Keuringsverslag van een elektrische laagspanning- en zeer lage spanningsinstallatie

NIET CONFORM

Datum keuring: 20/03/2026

Straatnaam: Bremtstraat
Huisnummer: 11
Busnummer: -
Postcode: 3360
Gemeente: BIERBEEK
Land: België

Afbeelding schakel- en verdeelbord:

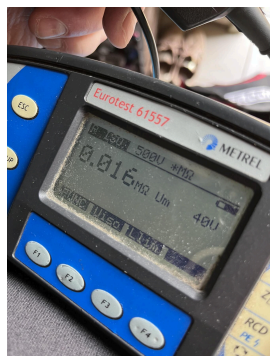
- I1.01 Eéndraadschema van de installatie is niet aanwezig. (Boek 1 Afdeling 2.12 - 2.13 en 3.1.2)
 - I1.03 Situatieschema van de installatie is niet aanwezig. (Boek 1 Afdeling 2.12 - 2.13 en 3.1.2)

- I2.01 Eén of meerdere differentieelstroombeschermingsinrichtingen werken niet met testknop en/of stroominjectie. (Boek 1 Onderafdeling 6.5.7.2)
 - I2.02 De waarde van de isolatieweerstand van één of meerdere stroombanen is kleiner dan 0,5M ohm. (Boek 1 Onderafdeling 6.4.5.1.)

- I5.10 De genaakbare, naakte onder spanning staande delen zijn onvoldoende afgeschermd. (Boek 1 Afdeling 5.1.4. en 4.2.2.3.)
 - I5.11 Niet gebruikte invoeringen van het verdeelbord zijn niet correct of onvoldoende afgedicht. (Boek 1 Afdeling 5.1.4. en 4.2.2.3.)

- I6.06 De differentieelstroombeschermingsinrichtingen die worden geplaatst in huishoudelijke installaties zijn ten minste van het type A. Een differentieelstroombeschermingsinrichtingen van het type AC is niet toegelaten. (Boek 1 Onderafdeling 5.3.5.3.)

- I8.07 Leidingen zijn te bevestigen met aangepaste bevestigingsmiddelen. (Boek 1 Onderafdeling 5.2.2. en 5.2.9.)
 - I8.08 De geleiders van het type VOB moeten in daarvoor bestemde buizen, kabelgoten geïnstalleerd worden. (Boek 1 Onderafdeling 5.2.9.3. en 5.2.9.6.)

- I8.15 Het gebruik van verdeelstekkers is enkel toegelaten bij aansluiting van snoeren op de vaste installatie, vaste aansluiting is dus verboden. (Boek 1 Onderafdeling 5.2.6.2.)

- I9.02 Loshangende schakelaars, contactdozen en/of aftakdozen dienen degelijk bevestigd te worden. (Boek 1 Afdeling 1.4.1. & 1.4.2)
 - I9.13 Elektrisch materieel zonder bodem mag niet rechtstreeks op brandbaar materiaal geplaatst worden. (Boek 1 Onderafdeling 5.1.1.2.)

- N22 De elektrische installatie is grondig na te zien en conform te maken volgens de voorschriften van het AREI boek 1.
 - N3 Het is niet uitgesloten dat bij een nacontrole bijkomende inbreuken worden vastgesteld bij voorleggen schema's.
